**CONTRATTO ISTITUZIONALE DI SVILUPPO**  
**RECUPERO E RIFUNZIONALIZZAZIONE EX CARCERE**  
**BORBONICO DELL'ISOLA DI SANTO STEFANO - VENTOTENE**

**“Realizzazione/adeguamento degli approdi all’Isola di Santo  
Stefano”**

**CONTRODEDUZIONI DEL 29 OTTOBRE 2021**

Il presente documento riporta le **controdeduzioni alle osservazioni** pervenute dal pubblico, ai sensi dell'art. 23, co. 5, ultimo capoverso del D.Lgs. 152/2006.

FIG. 1

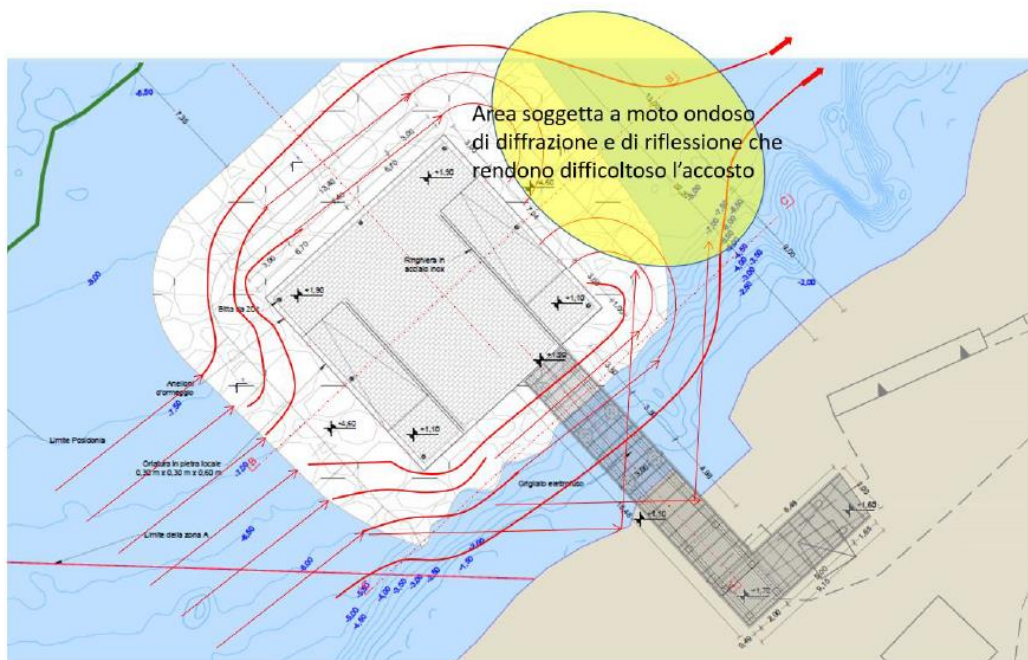
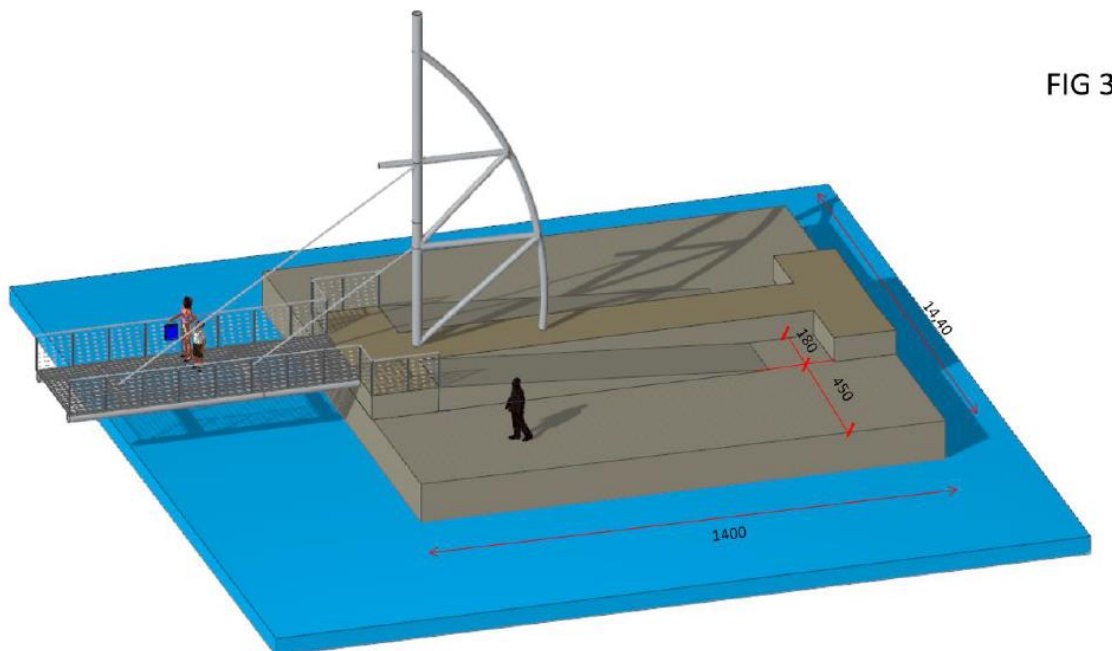
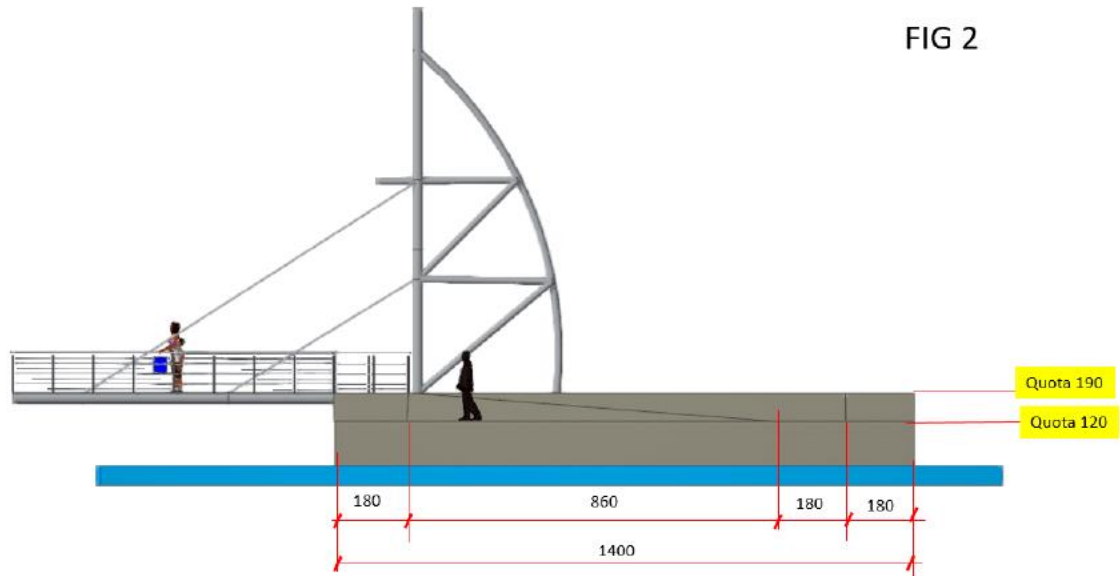
2. Non si condivide la soluzione adottata per collegare la piattaforma alla costa. La modesta distanza (circa 8 metri) non richiede la presenza di tre coppie di piloni di 80 cm di diametro che fuoriescono 1,7 metri sul livello del mare. Il loro impatto è notevole, sia per quanto riguarda l'aspetto ambientale che per la manomissione dei fondali prossimi allo scalo storico della Marinella. Inoltre la presenza della palificata rende l'opera non rimovibile a fine vita.

3. Non si condivide la conformazione della piattaforma, caratterizzata da scivoli su due lati di sbarco. Essi hanno pendenza elevata (circa l'11%) e non rendono agevole lo sbarco non solo ai diversamente abili, che devono poter sbarcare in piano, ma anche all'utenza meno giovane.

1. Il collegamento della piattaforma alla costa può essere realizzato con soluzioni che non prevedano palificate a mare, utilizzando o travi parapetto (notoriamente di elevata portanza) per reggere l'impalcato o ricorrendo ad una passerella strallata, come nella figura 2. Quest'ultima soluzione, a parere di chi scrive, avrebbe anche un valore simbolico: una sorta di vela stilizzata che caratterizza il sito attraverso il quale si realizza la continuità territoriale con Ventotene. Inoltre, l'assenza di piloni di 80 cm di diametro, preserverebbe i visitatori dagli schizzi delle onde che vi si infrangono in caso di mare mosso. La resistenza alle spinte orizzontali verrebbe assicurata dalle travi che portano il grigliato pedonale. Esse, collegate tra di loro, assumono grande rigidità, impedendo deformazioni nel piano

orizzontale. Gli estremi della passerella strallata, poi, andrebbero dotati di molle ammortizzatrici in grado di smorzare i movimenti orizzontali.

2. Occorre realizzare lo sbarco su superfici piane e a quota meno elevata sul livello del mare. Ciò potrebbe avvenire organizzando in maniera differente la superficie del cassone, come rappresentato in figura 3. Sostanzialmente un muro paraonde centrale, con due rampe laterali di pendenza pari all'8%, separa le banchine di sbarco/imbarco. Per le verifiche di stabilità del manufatto si è teso sostanzialmente a conservare il peso di quello proposto, in rapporto all'impronta sul fondale marino. Occorre anche dire che disporre di una superficie piana e a quota più bassa significa facilitare lo sbarco/imbarco a murata, che rappresenta l'unico modo di rendere veloci le manovre. Ciò avrebbe anche un risvolto economico sul costo dei trasporti, perché la riduzione dei tempi permetterebbe ad uno stesso vettore di fare più viaggi.

- Rappresentazione n. 2 e proposta n. 1: seppur molto apprezzato il collegamento a terra proposto (con strallo in elevazione) esso ha un impatto paesistico che non lo rende attuabile, era peraltro già stato considerato dai progettisti ma non è stato proposto alla luce delle osservazioni iniziali che rendevano l'altezza di 2,5 m dell'opera non accettabile; non solo, considerato che le forze verticali sulla struttura dirette verso l'alto sono significative, la soluzione proposta, che fa affidamento al solo peso proprio della struttura per resistere ai carichi verticali verso l'alto, non appare idonea a resistere a tali sollecitazioni.

- Per quanto concerne la numerosità e diametro dei pali della passerella, l'auspicata diminuzione della numerosità e diametro sarà oggetto dei calcoli esecutivi del PE che avranno il precipuo scopo di ottimizzare la struttura proposta.

- In relazione all'accesso dei portatori di disabilità, la struttura proposta non prevede che l'accesso avvenga sulla rampa, ma presso le due superfici orizzontali di banchina rispettivamente alla +1,1m ed alla +1,9m s.l.m.m, a tale scopo espressamente individuate; si ricorda che a seconda delle oscillazioni del livello del mare, una quota costante a +1,2m s.l.m.m potrebbe risultare insufficiente rispettivamente per eccesso o per difetto; la soluzione (5) proposta infine prevede anche l'ormeggio all'inglese, potendo orientare la prua/poppa dell'imbarcazione verso mare o verso l'isola a seconda di dove il comandante intenda far sbarcare i passeggeri.

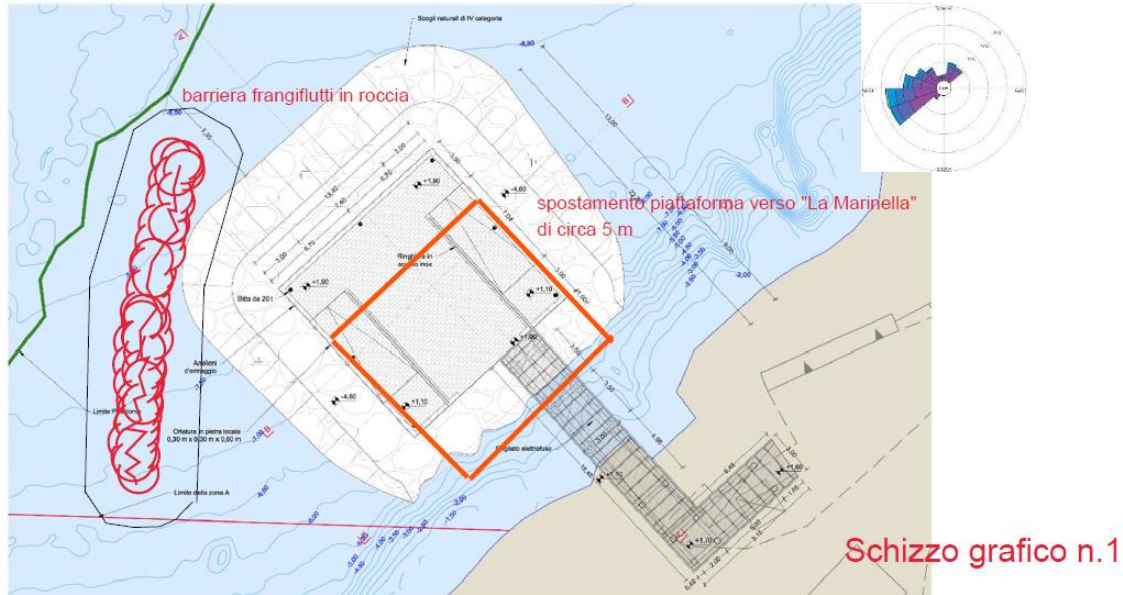
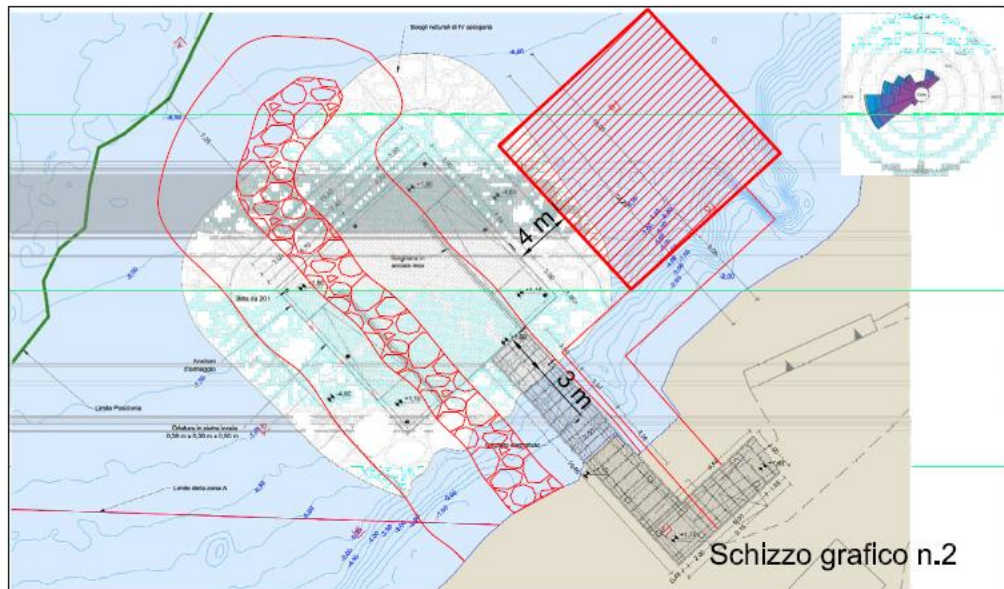
- realizzare una "barriera o ridosso in roccia" con un'altezza fuori dall'acqua non superiore 1,5/2,0 metri, intercalata, dove si ravvisi la necessità da "pali o cassoni con altezza non superiore a quella del mare e fissati alla roccia del fondale marino" allo scopo di migliorare l'estensione della "barriera" con dimensioni meno invasive sul fondale;

- per quanto rappresentato nella proposta di cui agli allegati schizzi grafici n° 01, n° 02, questi sono da ritenersi semplici spunti di riferimento, naturalmente da approfondire, non potendo ignorare la provenienza prevalente dei mari del III° quadrante, i violenti turbini atmosferici che si originano nel Sahara, nell'

Le soluzioni proposte, di indubbio valore indicativo e funzionale, presentano un miglioramento delle condizioni di protezione dalle mareggiate del III quadrante (in

**Figura 1 Mareggiata n.1 - 08-feb-1984 ore 19: Hs=3.29m  
MWD=267 °N**

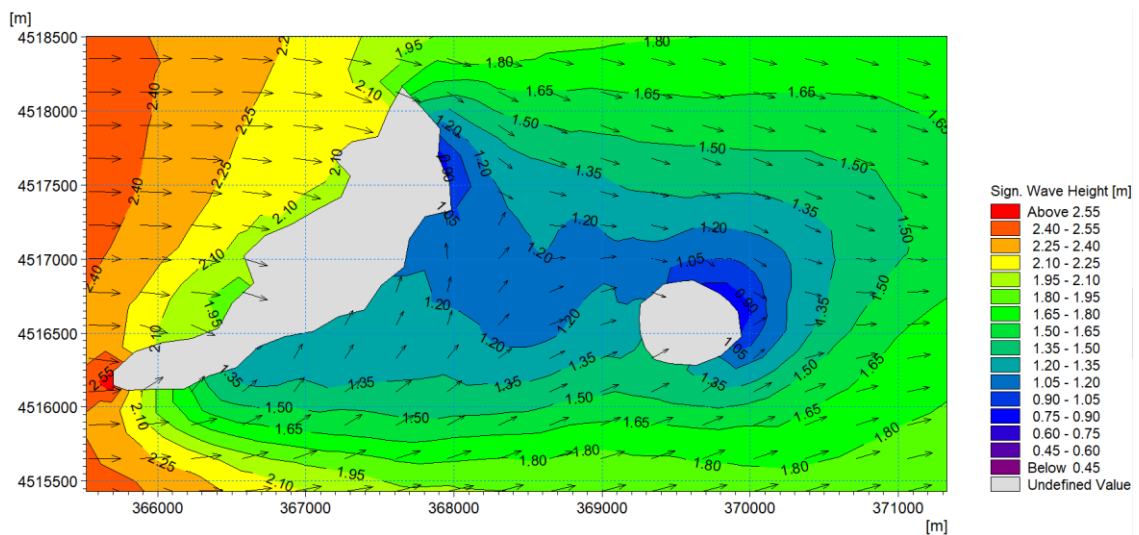
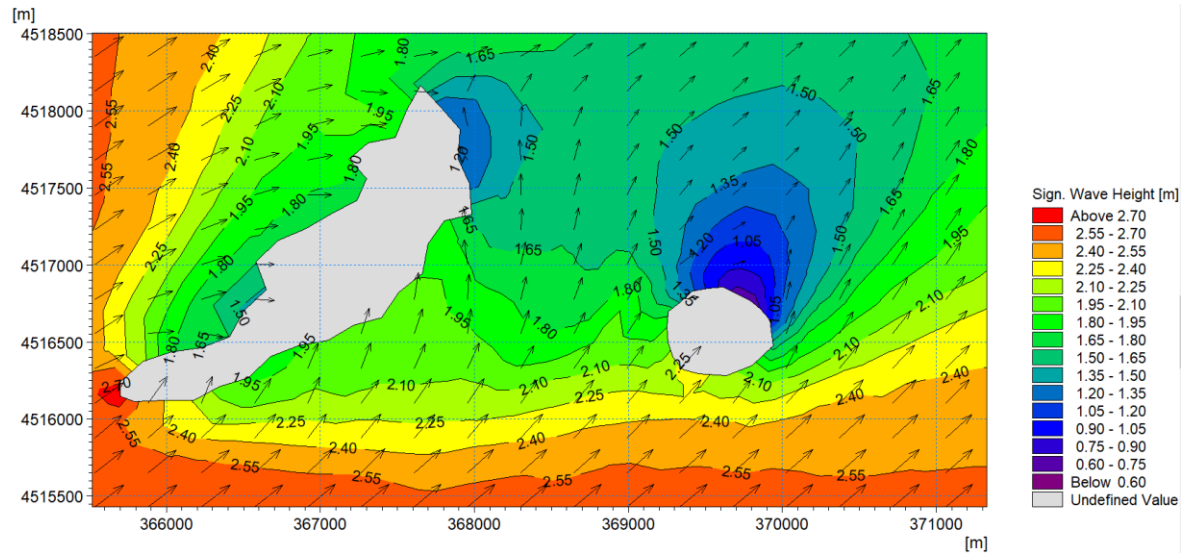
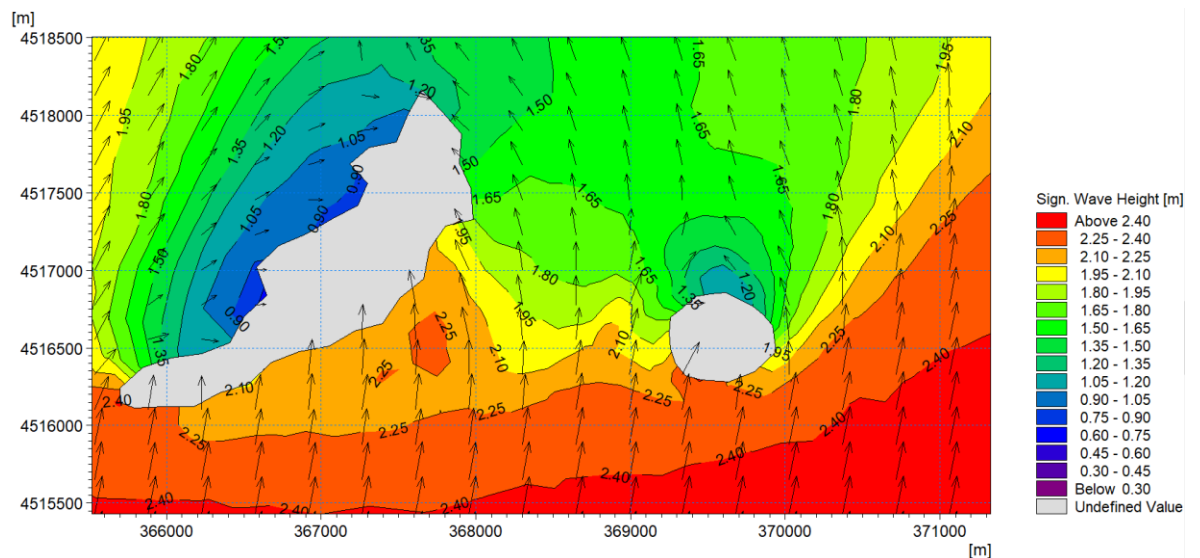
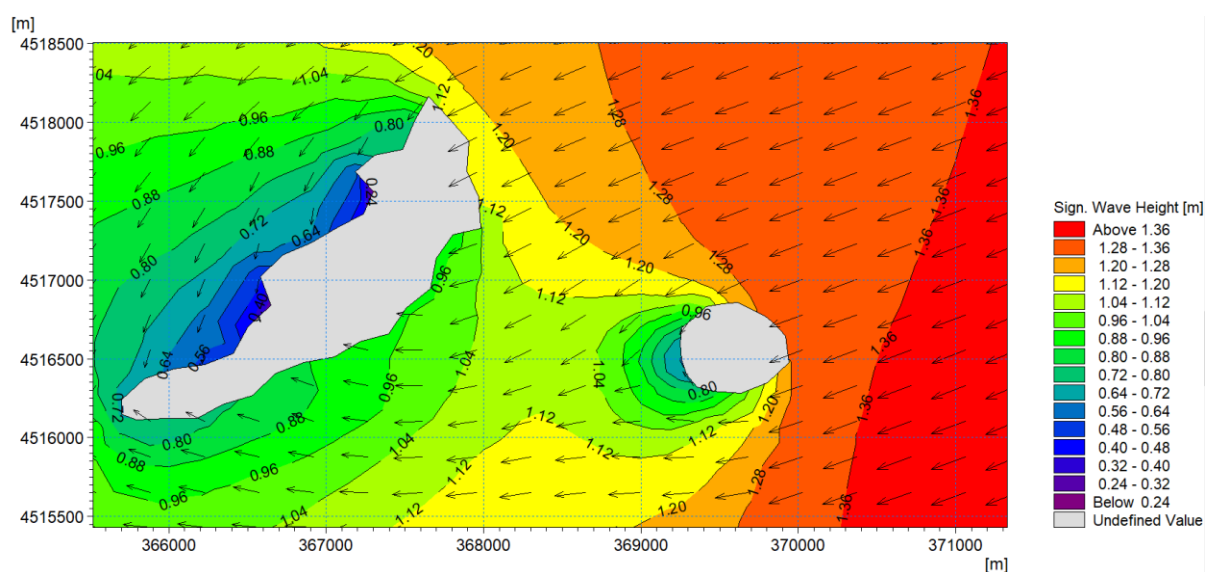
Se si considerasse quindi la fruibilità di tutti gli approdi delle due isole, basata sull'intersezione dei giorni di fruibilità dei 4 approdi (Ventotene e S. Stefano) i giorni di utilizzo totali all'anno calerebbero fortemente modificando drasticamente il calcolo economico finora considerato e di conseguenza la scelta dell'alternativa migliore.

L'analisi delle mappe di Figura 1, Figura 2 e Figura 3 evidenzia che le condizioni meteomarine in prossimità dei porti di Ventotene e dell'approdo Marinella a Santo Stefano per mareggiate provenienti dal III quadrante non solo sono strettamente correlate, ma soprattutto forniscono valori di altezza d'onda assolutamente comparabili

ed è quindi escludibile l'inoperatività delle imboccature dei porti di Ventotene contestuale all'agibilità dell'approdo Marinella a Santo Stefano. Similmente, la rappresentazione del campo d'onda di Figura 4 rappresentativa di mareggiate provenienti dal I quadrante mostra un lieve ridosso dell'approdo di Marinella a Santo Stefano con valori di altezza d'onda minori di circa il 10% rispetto ai valori presso i porti di Ventotene. Considerato che i valori limite di fruibilità dell'approdo di Marinella si attestano ad  $H_s=0.50\text{m}$ , si ritrovano valori concomitanti prospicienti i porti di Ventotene prossimi ad  $H_s=0.55\text{m}$  (nel caso di mareggiate dal I quadrante) ampiamente compatibili con le manovre di ingresso/uscita dei natanti.
